Fortsetzung des Projektes "Buddenbrookhaus, Erweiterung, Umbau und Sanierung, Mengstraße 4+6, 23552 Lübeck"

Konzeptskizzen / Variantenuntersuchung zur Lage der Treppe in den Gewölbekeller

Stand 11/2023

Variante M4-1a · Ergänzende Kubatur rückwärtig der Mengstraße 4

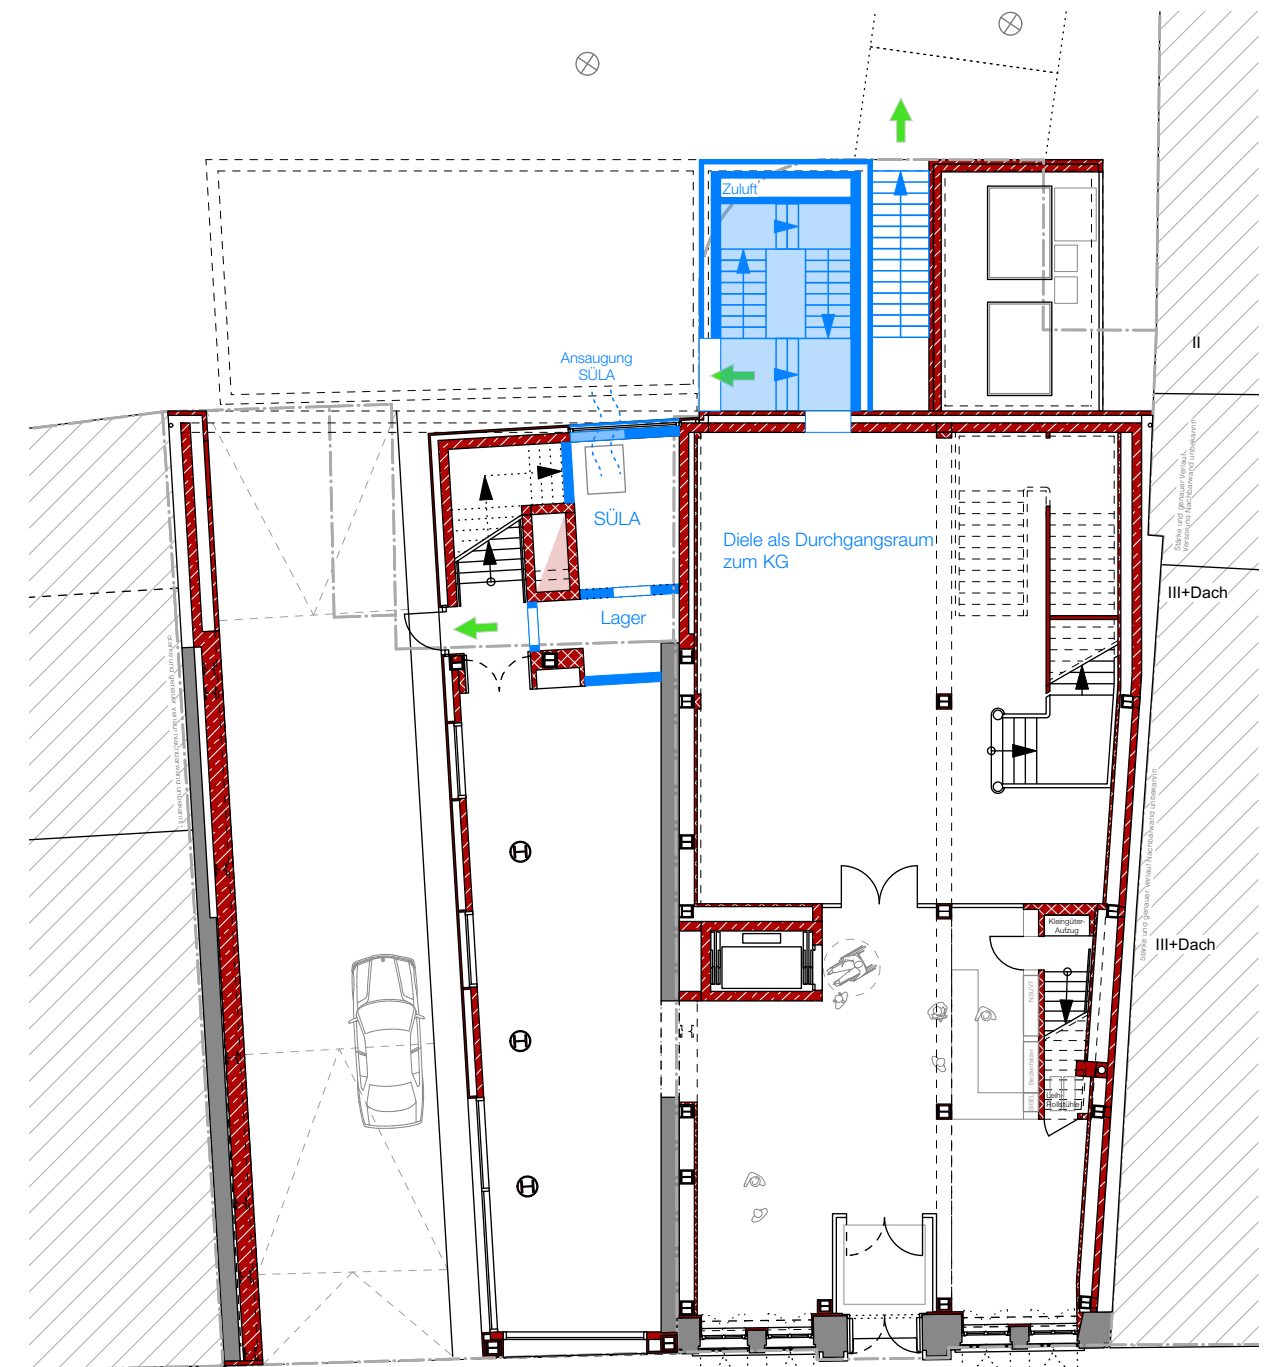
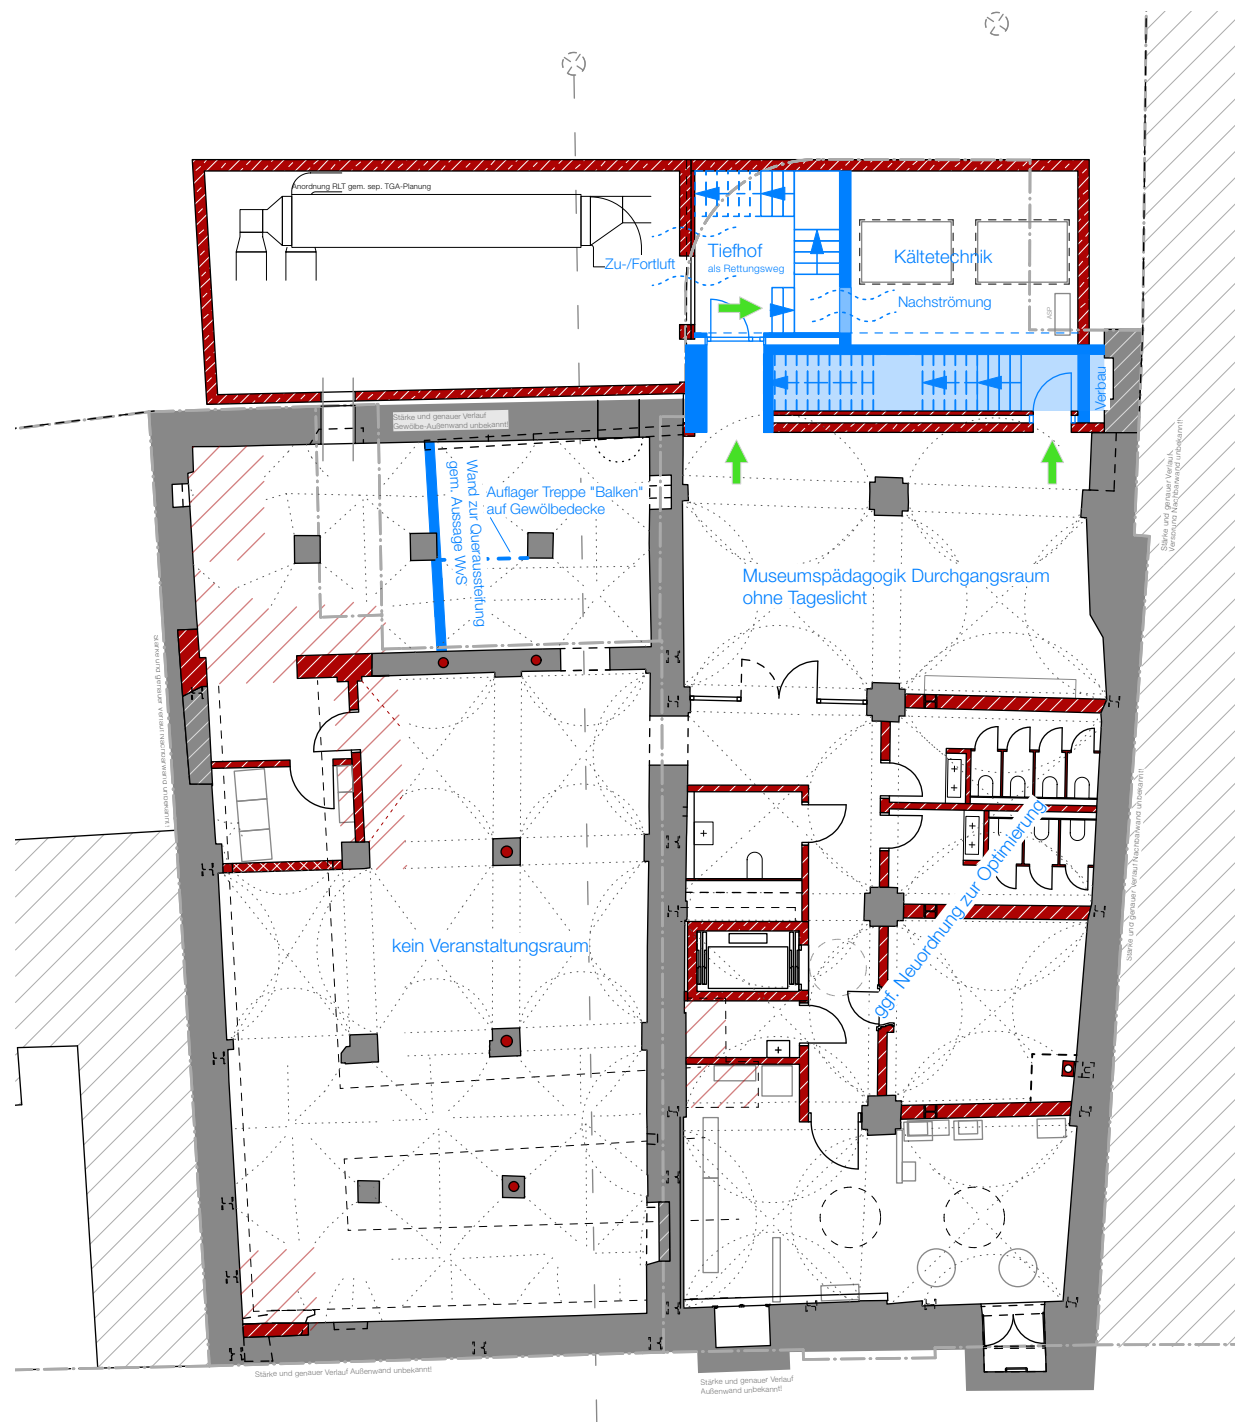
- aus statischer Sicht grundsätzlich möglich

- aus gebäudetechnischer Sicht grundsätzlich möglich

- aus sachverständiger Sicht als genehmigungsfähig zu bewerten
- beide Treppen zum Untergeschoss stellen notwendige Treppen im Sinne des Gesetzes dar

- Museumspädagogik als Durchgangsraum ohne Tageslicht => Nutzung als Museumspädagogik grundsätzlich fraglich
- Diele wird zur notwendigen Erschließungsfläche u.a. für Garderobe und WCs im UG => Verringerung und Beeinträchtigung der Ausstellungsfläche => resultierend wäre die „Bezahlschranke“ vermutlich ins 1. Obergeschoss zu verlegen

- rückwärtig keine natürliche Belichtung der Diele
- das Narrativ der rückwärtigen Fassade des Buddenbrookhauses wird vollständig konterkariert (Zitate Garten, Seitenflügel, Dielenfenster...)

- starke Abweichung der Fassade und Gebäudekubatur vom Wettbewerbsergebnis => Zustimmung/Abstimmung Stadtplanung erforderlich
- städtebaulich fragwürdige Kubatur

- Zustimmung der Denkmalpflege für Bogenöffnung (Zugang zum Treppenraum im UG) erforderlich
- vermutlich Entfall eines Stellplatzes im Wehdehof zur Sicherstellung des Rettungswegs aus dem Untergeschoss

- Garten/Tiefhof entfällt

Die Variante bedingt umfangreiche Umplanungen bei allen Planungsbeteiligten.

Variante M4-1b · Ergänzende Kubatur rückwärtig der Mengstraße 4

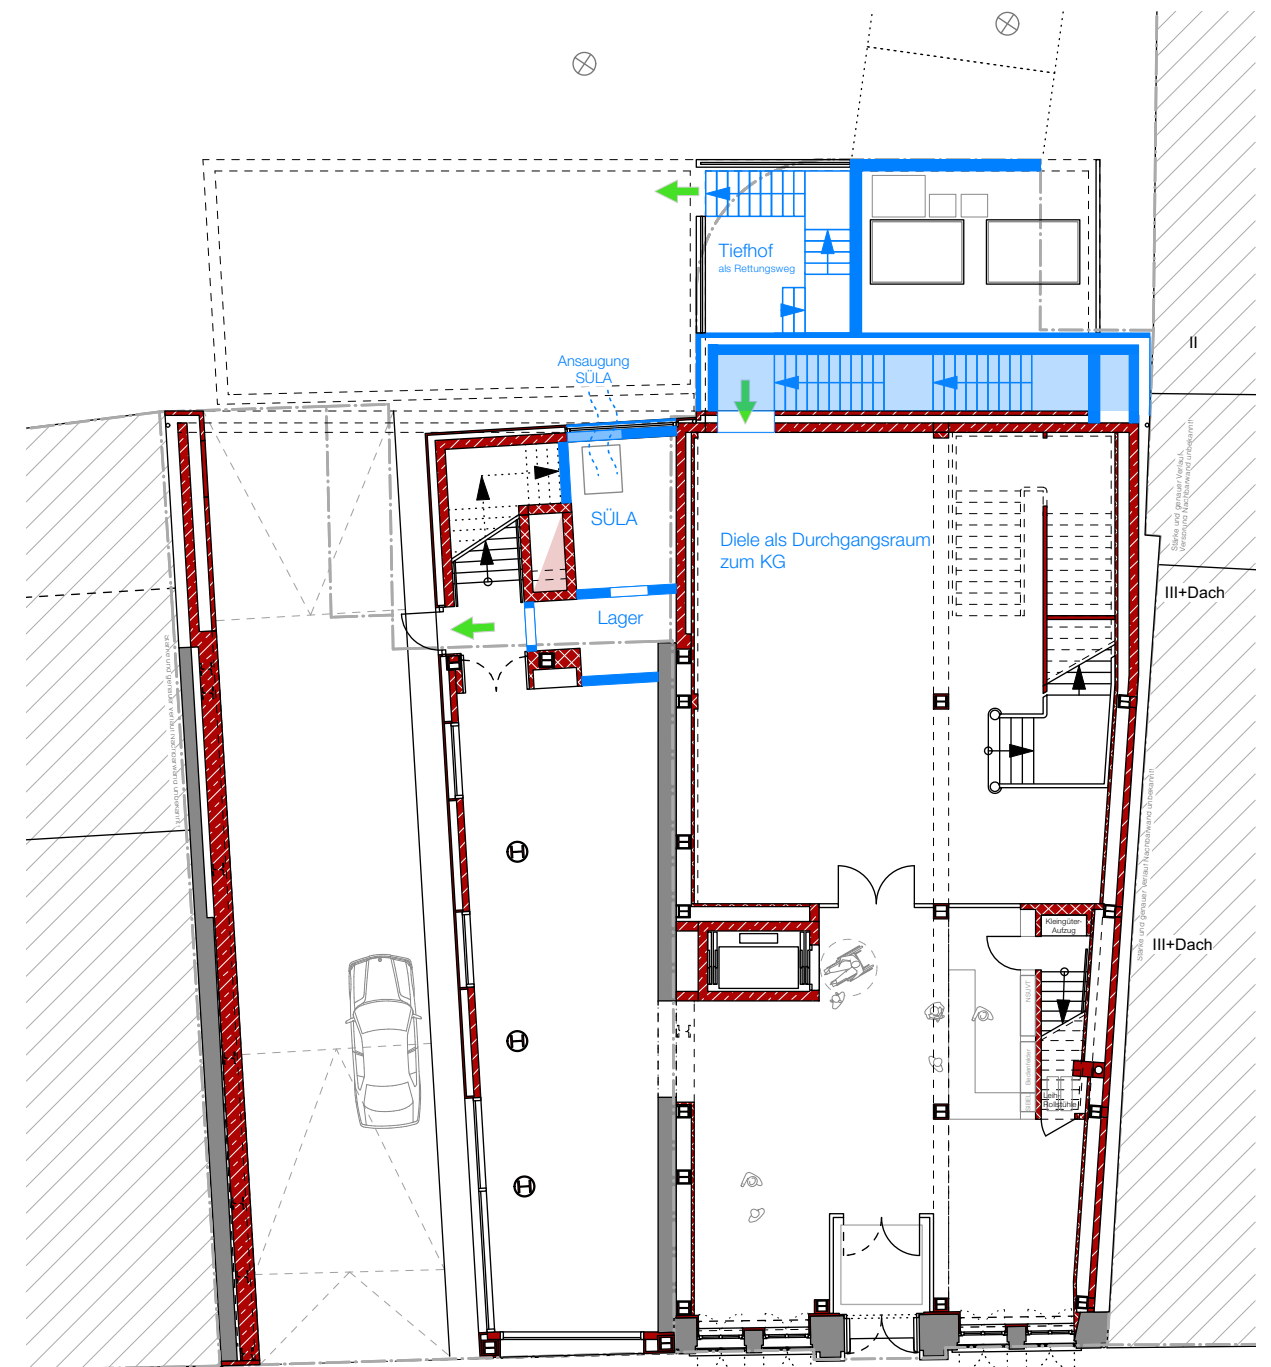
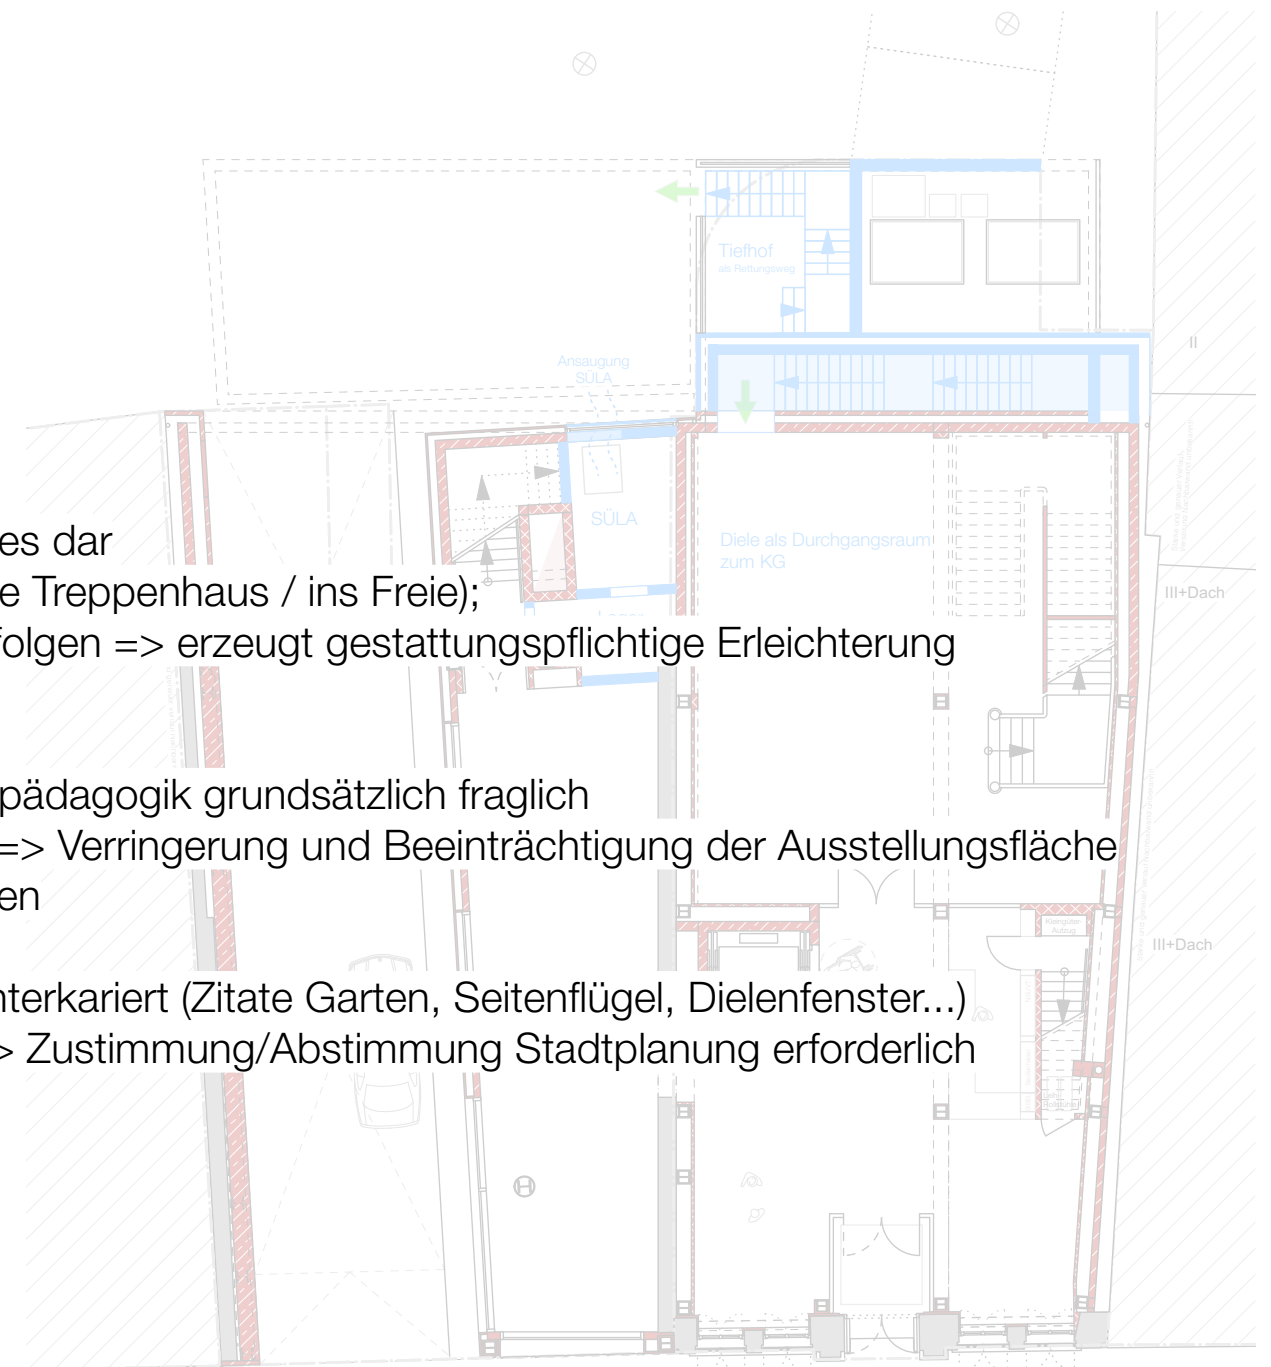
- aus statischer Sicht grundsätzlich möglich

- aus gebäudetechnischer Sicht grundsätzlich möglich

- aus sachverständiger Sicht voraussichtlich als genehmigungsfähig zu bewerten
- beide Treppen zum Untergeschoss stellen notwendige Treppen im Sinne des Gesetzes dar
- Treppe aus dem UG mündet im EG im Gebäude (kein direkter Ausgang in das sichere Treppenhaus / ins Freie); die Rettungswegführung muss entsprechend über das Erdgeschoss (Diele/Foyer) erfolgen => erzeugt gestattungspflichtige Erleichterung

- Museumspädagogik als Durchgangsraum ohne Tageslicht => Nutzung als Museumspädagogik grundsätzlich fraglich
- Diele wird zur notwendigen Erschließungsfläche u.a. für Garderobe und WCs im UG => Verringerung und Beeinträchtigung der Ausstellungsfläche => resultierend wäre die „Bezahlschranke“ vermutlich ins 1. Obergeschoss zu verlegen
- rückwärtig keine natürliche Belichtung der Diele
- das Narrativ der rückwärtigen Fassade des Buddenbrookhauses wird vollständig konterkariert (Zitate Garten, Seitenflügel, Dielenfenster...)
- starke Abweichung der Fassade und Gebäudekubatur vom Wettbewerbsergebnis => Zustimmung/Abstimmung Stadtplanung erforderlich
- städtebaulich fragwürdige Kubatur
- Garten/Tiefhof entfällt weitgehend

Die Variante bedingt umfangreiche Umplanungen bei allen Planungsbeteiligten.

Variante M4-2a · Interne Treppe in Mengstraße 4

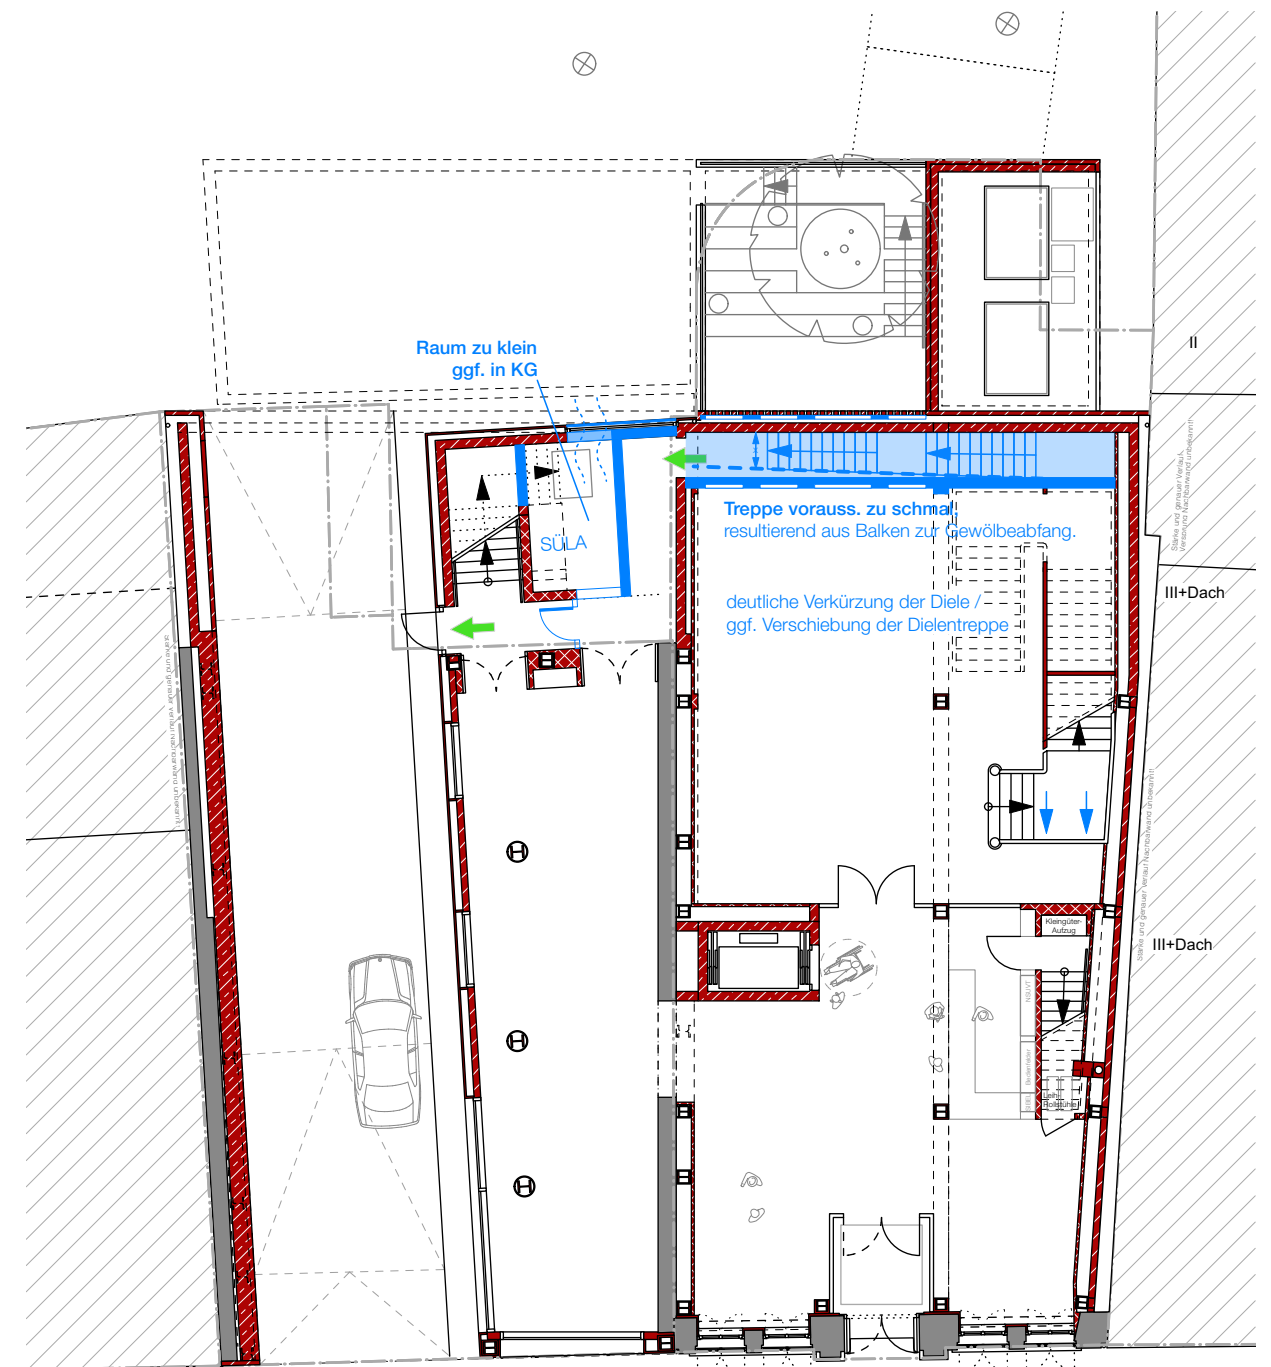
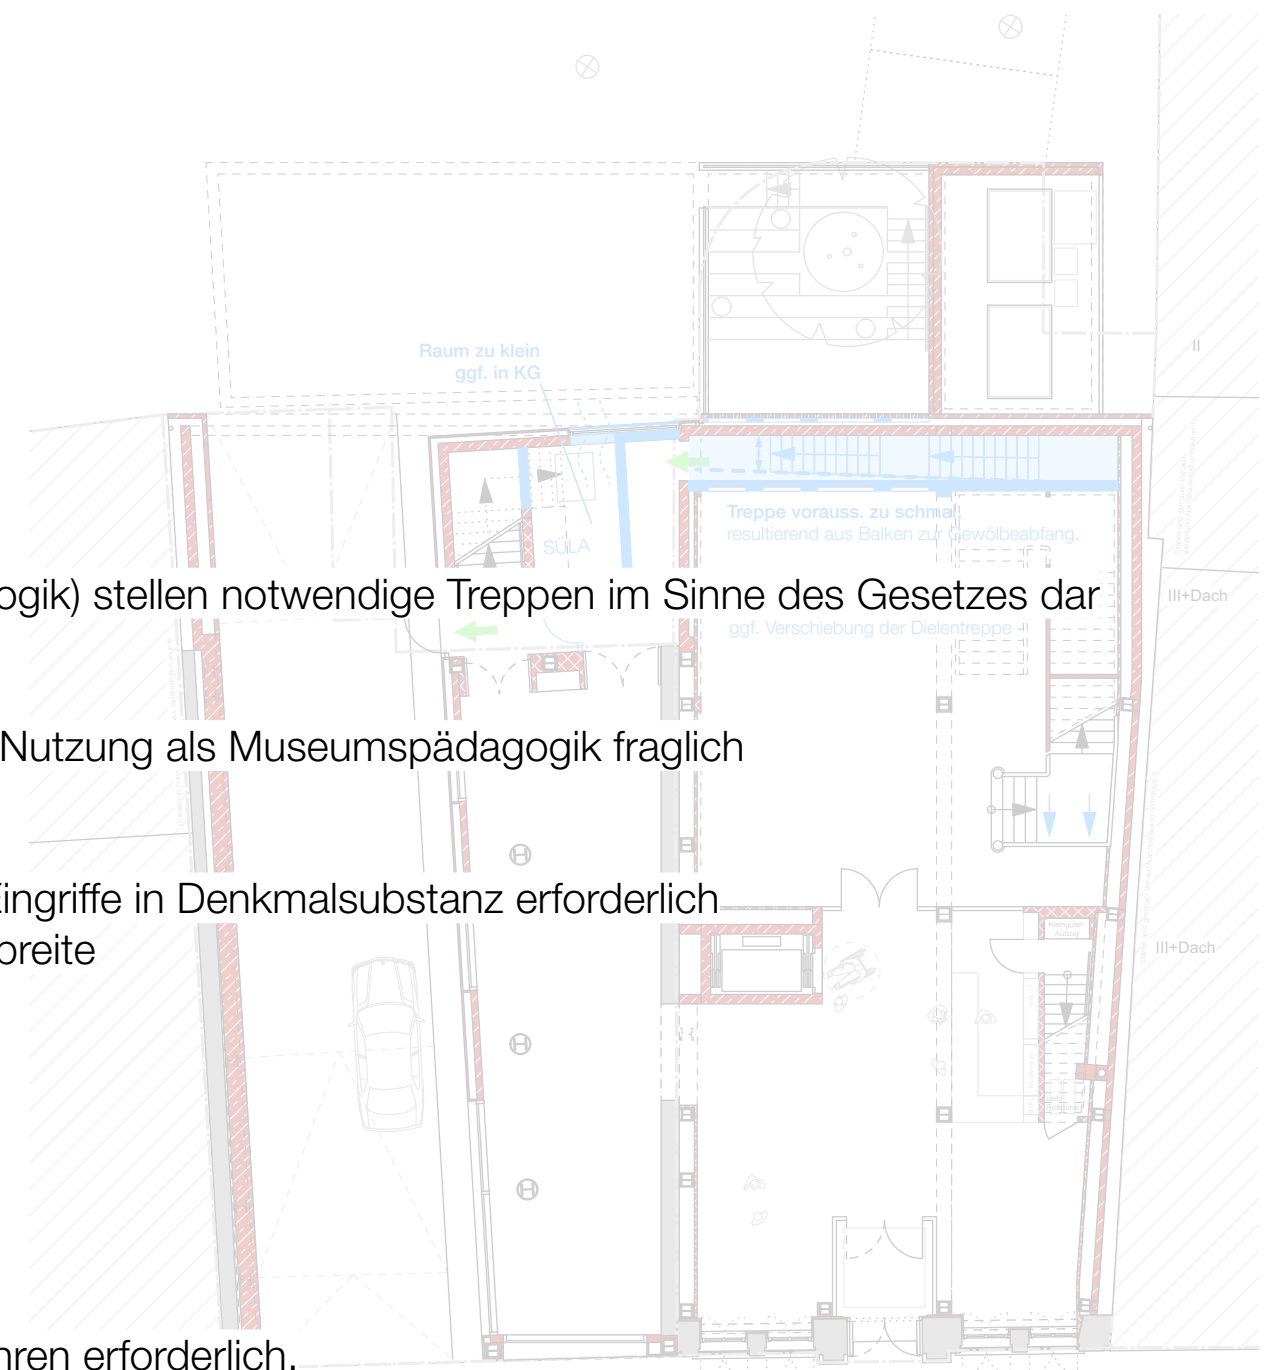
- aus statischer Sicht grundsätzlich möglich
- ggf. Abfangung des Gewölbes erforderlich => Einschränkung der Treppenbreite

- aus gebäudetechnischer Sicht grundsätzlich möglich

- aus sachverständiger Sicht als genehmigungsfähig zu bewerten
- Treppen zum Untergeschoss (Tiefhof-Freitreppe und interne Treppe Museumspädagogik) stellen notwendige Treppen im Sinne des Gesetzes dar

- Museumspädagogik als Durchgangsraum mit eingeschränkter natürl. Belichtung => Nutzung als Museumspädagogik fraglich
- Verkürzung der Diele und Verringerung der Ausstellungsfläche in der Diele
- rückwärtig keine natürliche Belichtung der Diele
- Raumfläche für SÜLA zu gering => SÜLA muss ggf. im UG angeordnet werden => Eingriffe in Denkmalsubstanz erforderlich
- bei einer erforderlichen Abfangung des Gewölbes resultiert eine zu schmale Treppenbreite
=> zur Prüfung der Realisierbarkeit vertiefende Planung erforderlich

Die Variante bedingt umfangreiche Umplanungen bei allen Planungsbeteiligten.
